Dossiernr.: 202349/EVH/KDZ
Gemeentenr.: 2023/80003

NEGATIEF STEDENBOUWKUNDIG ATTEST

Straat en nummer: Derbystraat 81-169
Postnummer en gemeente: 9051 Gent
Kadastrale gegevens: 25^{ste} afdeling, sectie A, nr. 266L2 en M2

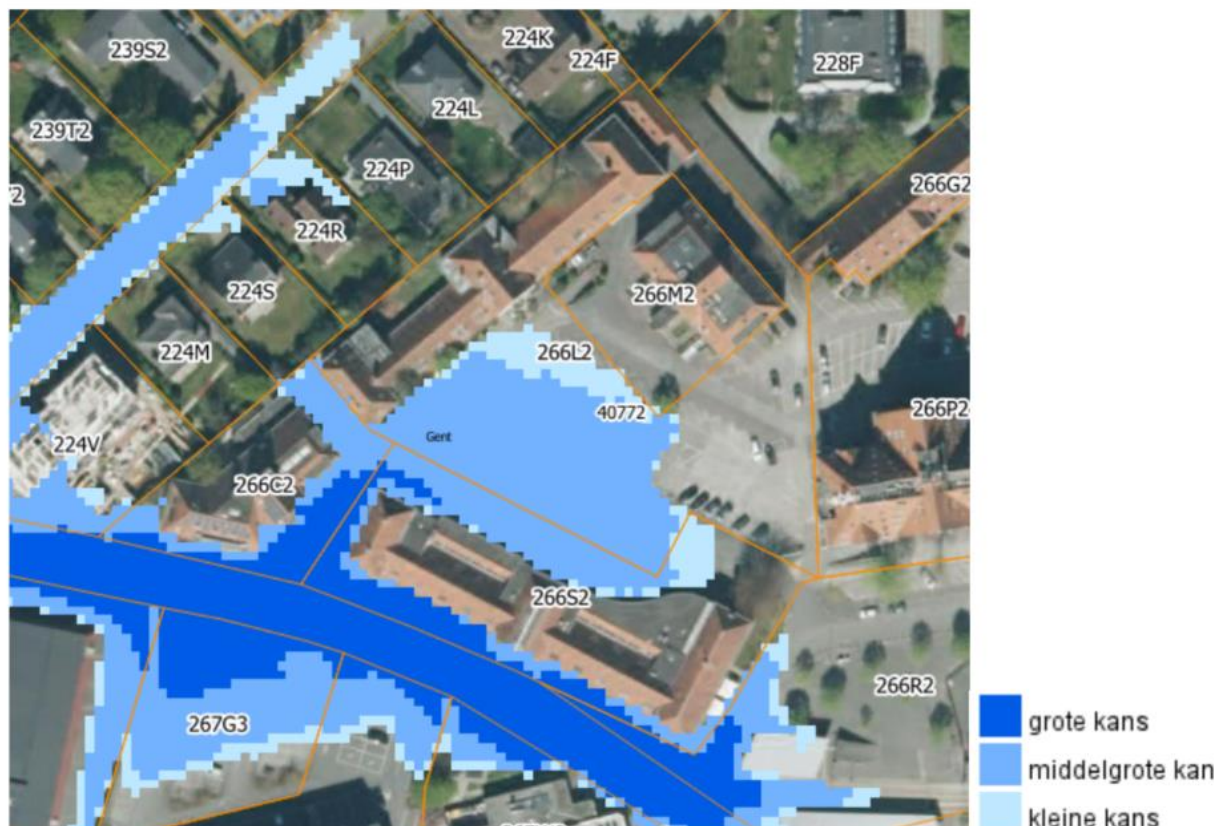
1. Overstromingsproblematiek - Pluviale overstromingskaarten

Hieronder is een printscreen gevisualiseerd van de pluviale overstromingscontouren toekomstig klimaat ter hoogte van het projectgebied.

Indien in het project een ophoging of bebouwing binnen de overstromingscontour van middelgrote kans, zal door het project ruimte voor water verloren gaan, die zich bevindt tussen het huidige maaiveld en het overstromingspeil. Dat peil wordt op basis van de op dit moment beschikbare gegevens waaronder de kaarten 'overstroombaar gebied' ingeschat op 7,93 m TAW. Dit zou betekenen dat er berging verloren gaat. Er dient bijgevolg een compensatie te worden voorzien. Zo niet, bestaat de kans dat problemen naar afwaarts gelegen gebieden wordt afgewenteld. De negatieve effecten van het project op het watersysteem wat verlies aan ruimte voor water betreft, dienen gemilderd te worden.

- * het vloerpeil van de gebouwen binnen de contour van het overstromingsgevoelig gebied dient voldoende hoog worden gekozen (minstens 30 cm boven het overstromingspeil), om het gebouw te beschermen tegen wateroverlast. Dat overstromingspeil wordt op basis van de op dit moment beschikbare gegevens (de kaarten overstroombaar gebied en het Digitaal Hoogtemodel Vlaanderen II) ingeschat op 7,93 m TAW.

- * aan het dossier dient de volgende informatie te worden toegevoegd:
 - * een gedetailleerde terreinopmeting van de huidig vergunde toestand en van de nieuw te realiseren terreinhoogten;
 - * een gedetailleerde aanduiding van de afwateringsrichtingen van de huidige vergunde en de nieuwe toestand door middel van pijlen, zowel binnen het volledige project als op de aanpalende percelen;
 - * een gedetailleerde uitwerking van de te realiseren compensatie met voldoende dwarsprofielen met details van de eventuele in- en uitstroomlocatie of -constructie, o.a. voorzien van de nodige peilen.

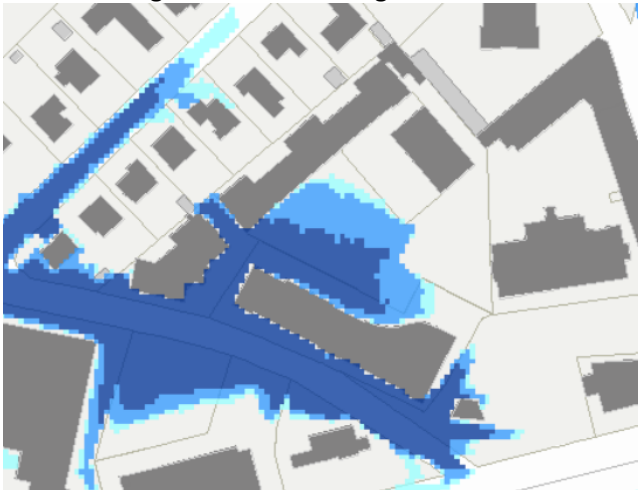
De wijze waarop het programma wordt vormgegeven leidt er toe dat er een grote parkeerbehoefte zal zijn, wat zich ruimtelijk vertaalt in een quasi volledige onderkeldering van het terrein voor een ondergrondse parkeerbak. De grote footprint van de gebouwen leidt tot het aanleggen van verschillende noodzakelijke brandweewegen en toegangspaden, wat voor veel verharding zal zorgen.

Het perceel wordt nagenoeg volledig bebouwd en verhard waardoor er geen rechtstreeks infiltratie van hemelwater mogelijk is. De combinatie van verhardingen en bebouwing zorgt ervoor dat er te weinig ruimte voor water resteert. Bovendien legt artikel 12 van het Algemeen Bouwreglement op dat verharding beperkt moet blijven. Hierdoor kan worden geoordeeld dat het innemen van extra open ruimte door de aanvraag het schadelijk effect op de waterhuishouding van dit gebied doet toenemen. Door de toename van de verharde oppervlakte wordt de infiltratie van het hemelwater in de bodem beperkt.

Dit leidt tot een negatieve waterparagraaf.
